# フジ GRP パイプ・フジポリレン-PP 製品統廃合による 旧製品との寸法の違いについてのご案内

2024 年 2 月にお知らせしました通り、フジ GRP パイプ及びポリレン-PP について一部継手を統廃合しました。

① 排水フランジ付短管(PF-WE) : 全長 L が短くなる

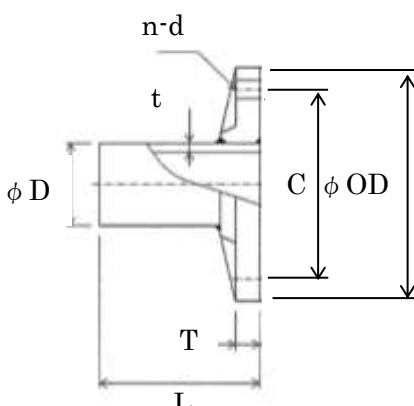
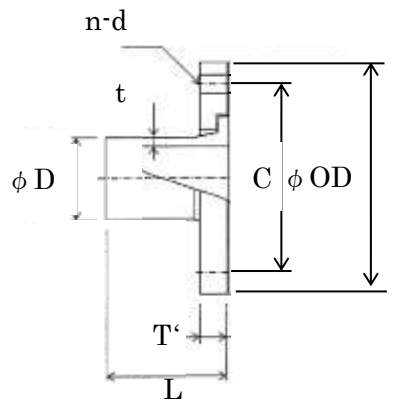
\*1 PF-WE の代替品として、フランジ用アダプタ(GR-FA)と GRP フランジ(GR-F)をご使用ください。
